DETERMINAZIONE DEL DIRIGENTE SERVIZIO VIA/VINCA 18 febbraio 2025, n. 64

IDVIA 859 - Cod. Id. OALIGN6 (A.U.)- Istanza di Autorizzazione Unica ai sensi del Decreto Legislativo 29 Dicembre 2003, n. 387, presentata da ERP SRL Energie Rinnovabili Pugliesi s.r.l. relativa alla costruzione ed all'esercizio di un impianto eolico da realizzarsi nel Comune di Ascoli Satriano (FG) di potenza nominale prevista pari a 19,25 MWp, rimodulato a 21,3 MWp, nonché delle opere e infrastrutture connesse ricadenti nel Comune di Ascoli Satriano (FG) località San Mercurio.

**PROGETTO PER LA REALIZZAZIONE DI UN IMPIANTO EOLICO
NEL COMUNE DI ASCOLI SATRIANO (FG) - LOCALITÀ SAN MERCURIO**

**LISTA DI CONTROLLO PER LA VALUTAZIONE PRELIMINARE (ART. 6,
COMMA 9, D.LGS. 152/2006)**

Figura 1 - Inquadramento su IGM (proposta nuovo layout)

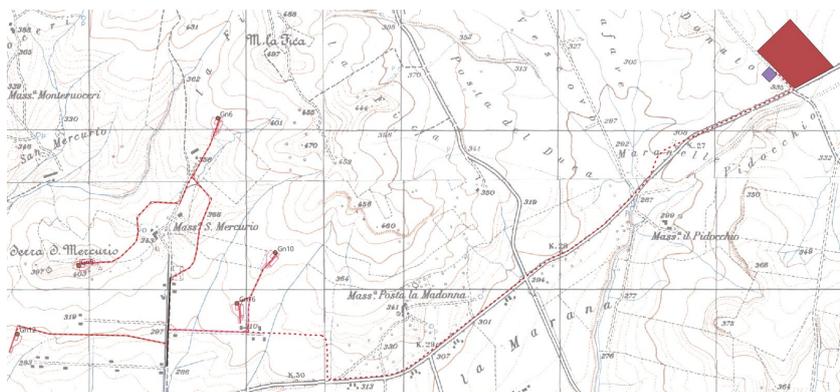
- *spostamento di circa 950 metri della torre GN5 in direzione sud-ovest, in recepimento dli parere della Regione Puglia "sezione tutela e valorizzazione del Paesaggio" Prot. N. 617797 del 12.12.2024 che indica: "di scalare la WTG 5 sulla linea congiungente le WTG 12 e WTG6 mantenendo una giacitura parallela a quella individuata dalle WTG 10 e 16."*

- *spostamento di circa 32 metri della torre GN16 in direzione nord-ovest in recepimento dli parere di arpa ARPA PUGLIA -Unica AOO -2.5.162.52 -Prot. 0065806 -2.5.16 -06092024 -SDFG interessando così prevalentemente il seminativo a favore dell'uliveto in cui ricadeva la torre nel progetto originario e portandoci così a circa 400 m dall'autostrada nel rispetto della gittata massima calcolata*

- *si prevede inoltre di migliorare il tracciato della strada di servizio e del cavidotto nel tratto di collegamento alla GN5 e GN6 in recepimento dli parere della Regione Puglia "sezione tutela e valorizzazione del Paesaggio" Prot. N. 617797 del 12.12.2024 che indica: "di individuare un percorso alternativo della viabilità d'accesso alle WTG5 e WTG6, non interferente con l'UCP "Versanti";*

TURBINA	E (UTM WGS84 33N) [m]	N (UTM WGS84 33N) [m]
Gn5	546863	4556958
Gn6	547751	4557883
Gn10	548117	4557041
Gn12	546473	4556532
Gn16	547872	4556724

Figura 2 - Inquadramento su Catastale

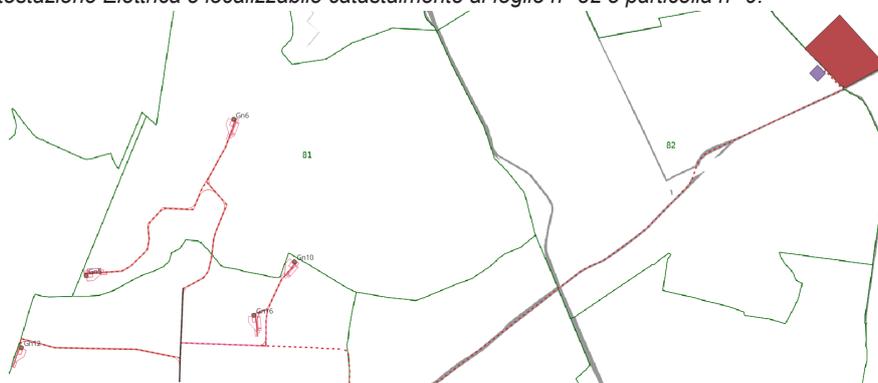
Le turbine, nella nuova configurazione proposta sono identificate ai seguenti estremi catastali:

TURBINA	COMUNE	FOGLIO	PARTICELLA
Gn5	ASCOLI SATRIANO	81	31
Gn6	ASCOLI SATRIANO	81	11
Gn10	ASCOLI SATRIANO	89	206
Gn12	ASCOLI SATRIANO	89	52
Gn16	ASCOLI SATRIANO	89	74
